Referencia: PROGRAMA DE FORTALECIMIENTO DE LA GESTIÓN PROVINCIAL I - CONTRATO DE PRÉSTAMO BID N° 3835/OC-AR - LPN PFGP-320-LPN-O - CIRCULAR ACLARATORIA N° 2

CIRCULAR ACLARATORIA N° 2

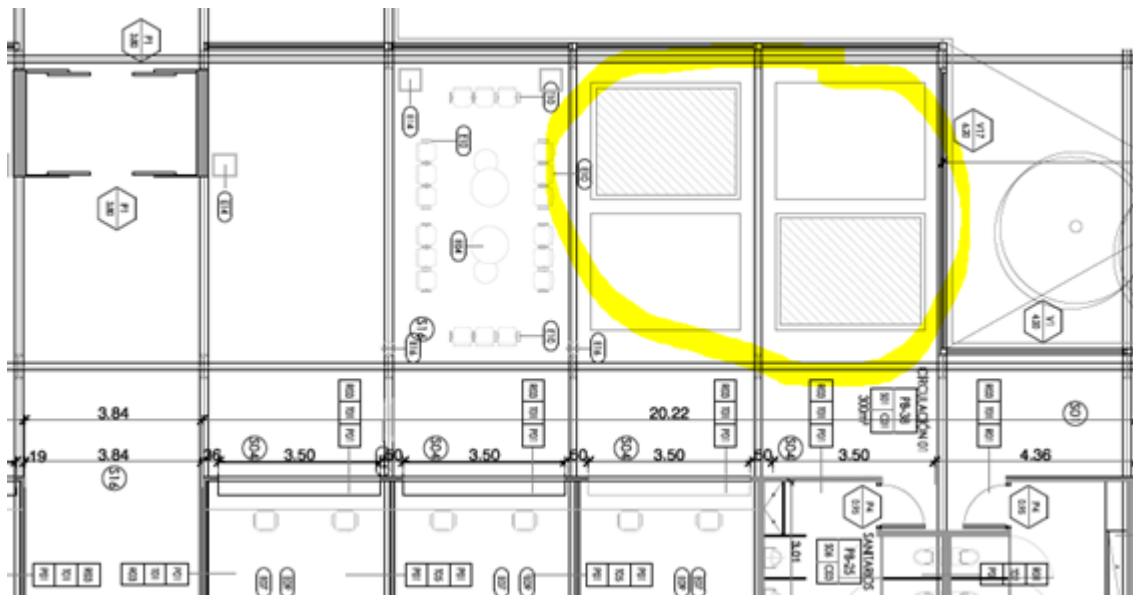
CONSULTA N° 7: “...*Que indica esta referencia en PB? Es un tipo de piso especial?...*”

RESPUESTA N° 7: El sector que se encuentra marcado en la imagen, es una zona de permanencia donde se encontraba planteado un alfombrado. El mismo, por ser parte del equipamiento, no se encuentra contemplado en la presente licitación.
